Bulwary Wiślane – audyt dostępności

Adam Piotr Zając
Zarząd Dróg Miejskich, 04/08/2015

1.2 Rampa zjazdowa na bulwary przy Moście Śląsko-Dąbrowskim

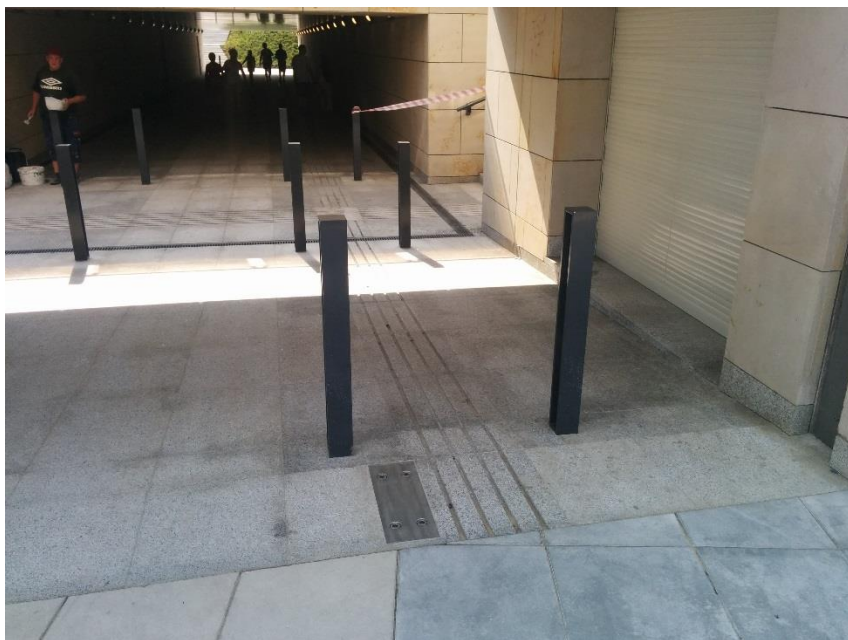
- Rampa zjazdowa złożona z ciągu pieszego oraz drogi dla rowerów.
- Stanowi dojście na bulwary i do przejścia podziemnego, wydłuża drogę dojścia.
- Duże nachylenie, brak spoczników, brak poręczy.
- Nawierzchnia ciągu pieszego z kostki granitowej (nierówności).

1.3.2 Schody po zachodniej stronie przejścia

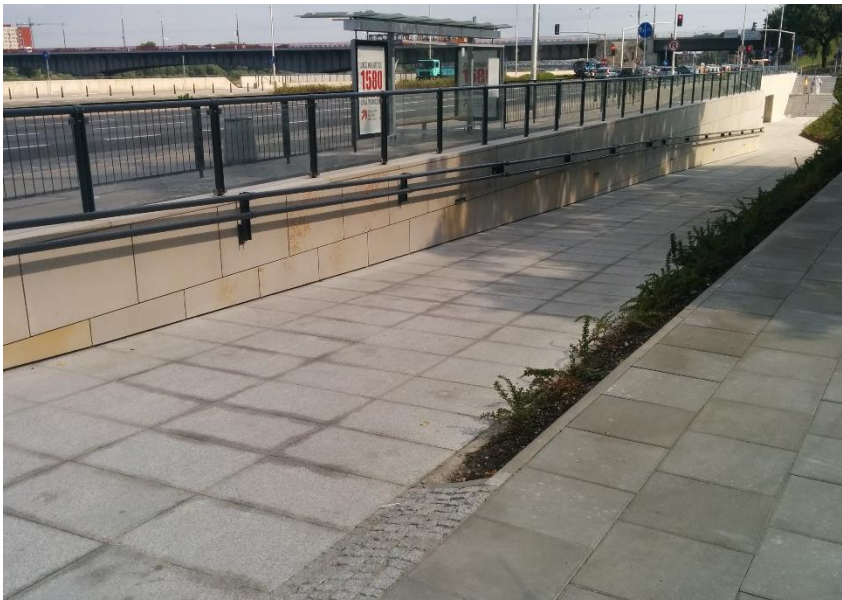
- Brak pasów ostrzegawczych na krawędzi schodów.
- Jedna, środkowa poręcz (powinny być również boczne).
- Wskazane zastosowanie poręczy podwójnej.

1.4.1 Schody po wschodniej stronie – na dojściu do przystanku Boleść

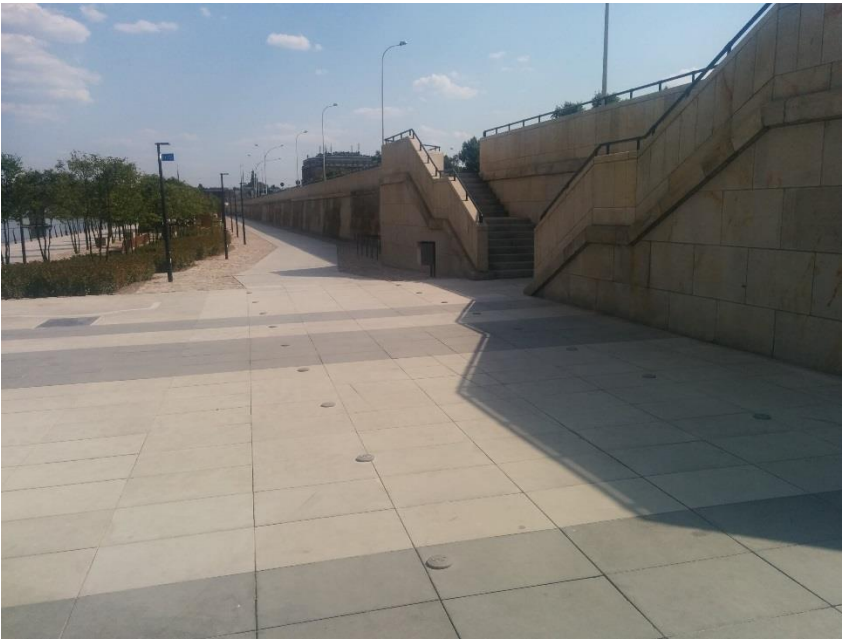
- Brak pochylni towarzyszącej schodom.
- Brak pasów ostrzegawczych na początku i końcu biegu.
- Poręcz jedynie od strony Wisły.

1.4.2 Zachodnie wyjście z przejścia

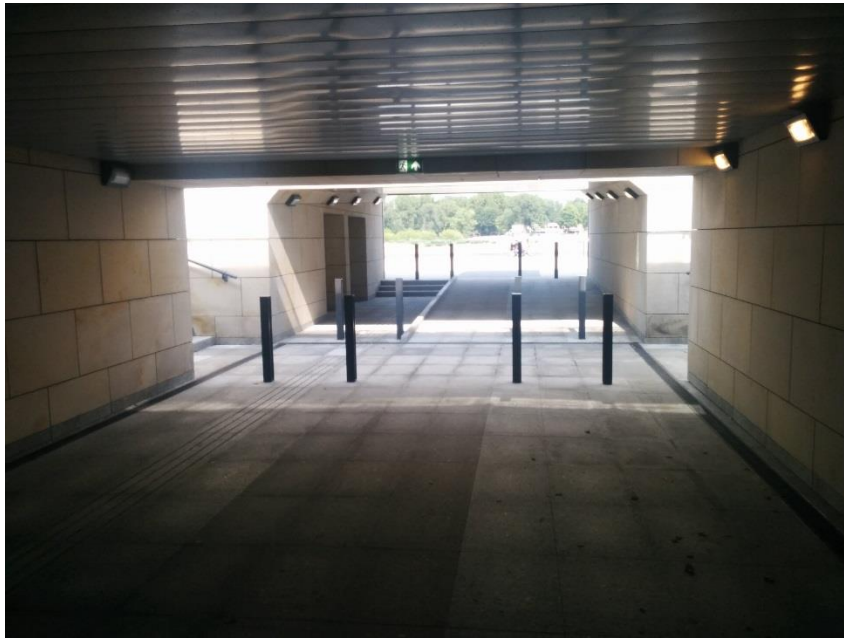
- Schody bez pasów ostrzegawczych.
- Podnośnik o dużej nośności (8 osób, 1000 kg).
- Drzwi od podnośnika otwierane ręcznie, wymóg trzymania przycisku podczas jazdy.

1.4.3 Pochylnia w przejściu i brak oznaczenia krawędzi stopni

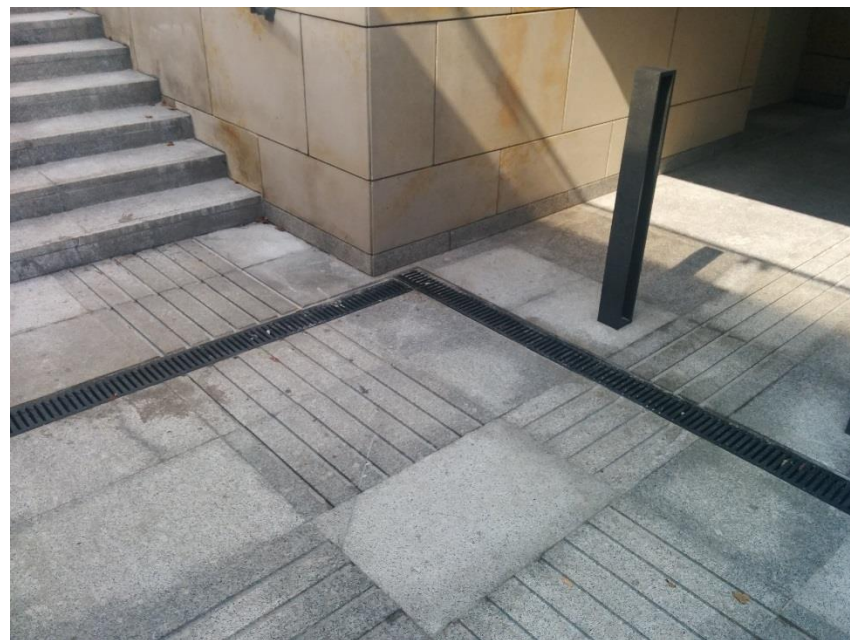
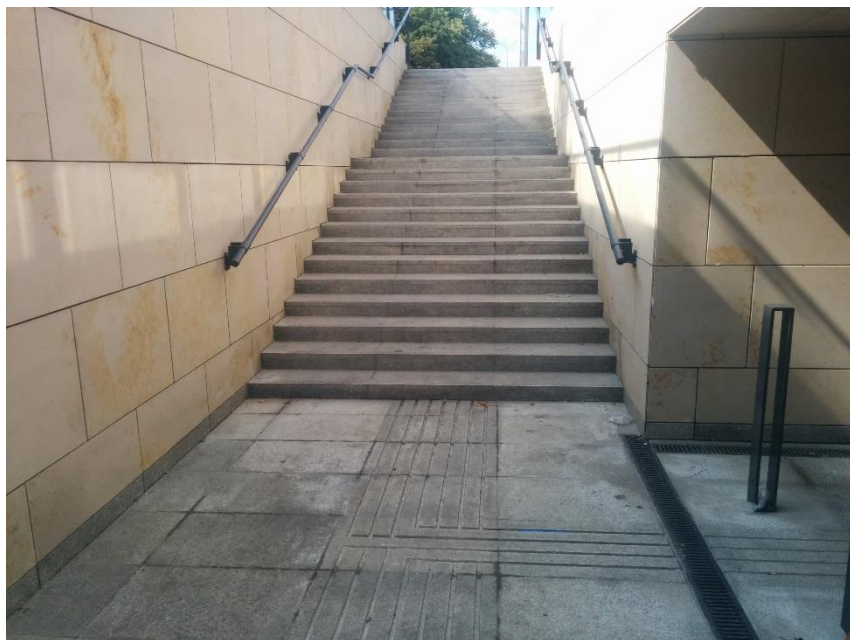
- Przy wschodnim wyjściu z przejścia nieduża różnica poziomów rozwiązana 3 stopni i pochylnią.
- Brak pasów ostrzegawczych na stopniach.
- Pas nawigacyjny wyznaczony po schodach, bez pól uwagi.

1.5.1 Dojście do przejścia podziemnego przy ul. Sanguszki od strony bulwarów

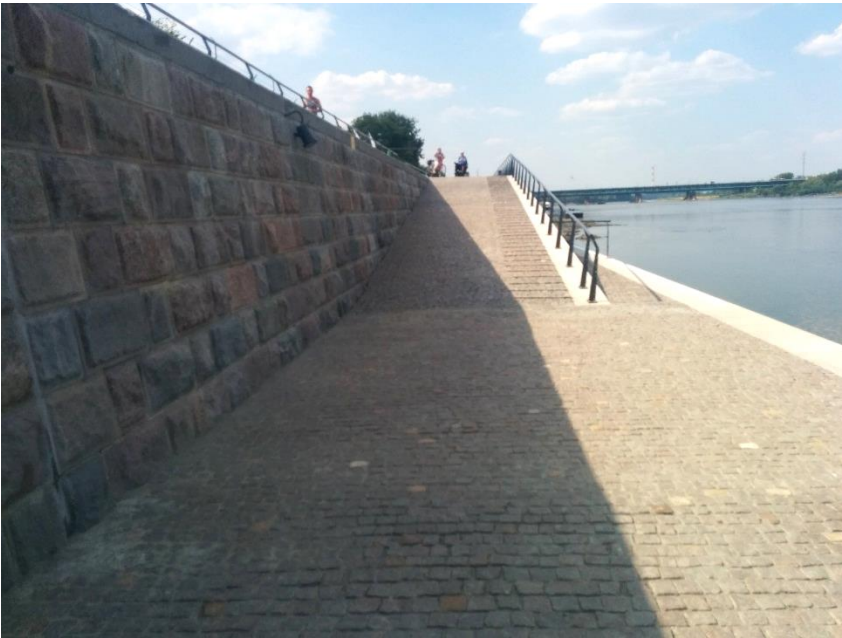
- Różnica poziomów pomiędzy Wisłostradą a poziomem bulwarów.
- Schody + pochylnia
- Duże nachylenie, brak poręczy, brak spoczników, pasów ostrzegawczych.

Nawierzchnia poziomu dolnego

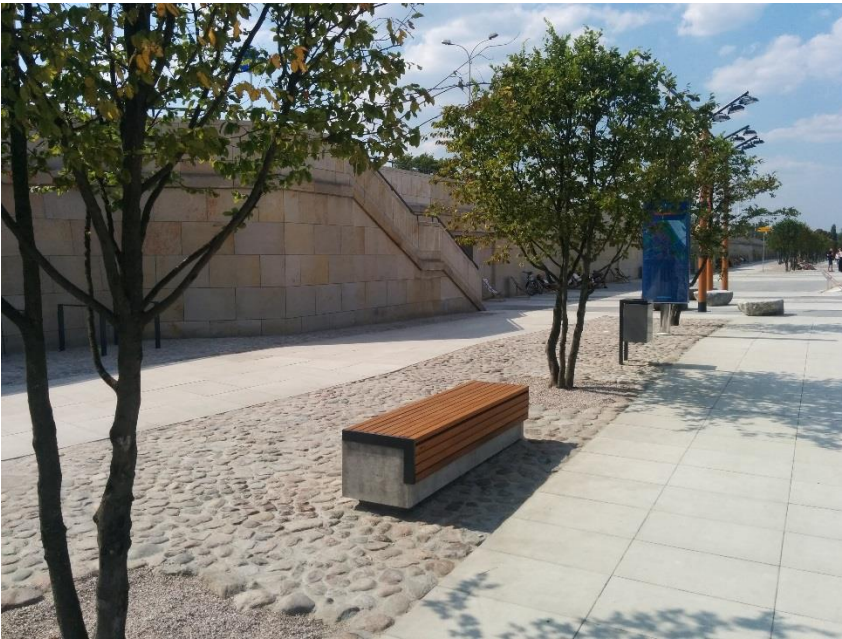
- Powierzchnia z betonu i kostki granitowej.
- Nierówności, brak nawigacji dla osób niewidomych oraz zabezpieczenia przed wejściem do wody (oznaczenia krawędzi).
